技 OSL21-008

## RP2BGL16N 仕様変更のご案内

RP2BGL16N ステンレス製プラグ 厚鋼電線管ねじ #16 用

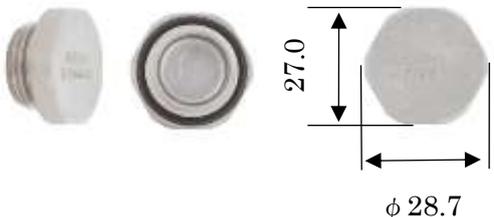
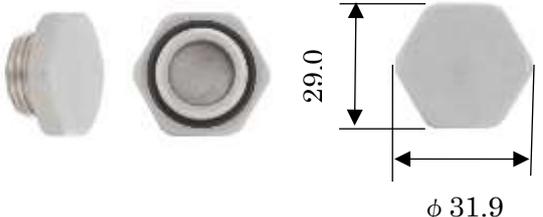
対象品番の六角フランジ部の寸法を変更いたします。(それに伴い刻印もなくなります)

六角フランジ部をダイカスト製プラグ RP2BGZ16 と同じ寸法に合わせるために変更いたします。

【新タイプ】φ31.9 で記載してあります。誠にお手数ですが、ご注文の際は、「品番 RP2BGL16N」と「新タイプ、カタログ版数、フランジ部寸法」等を添えて、ご注文お願い申し上げます。
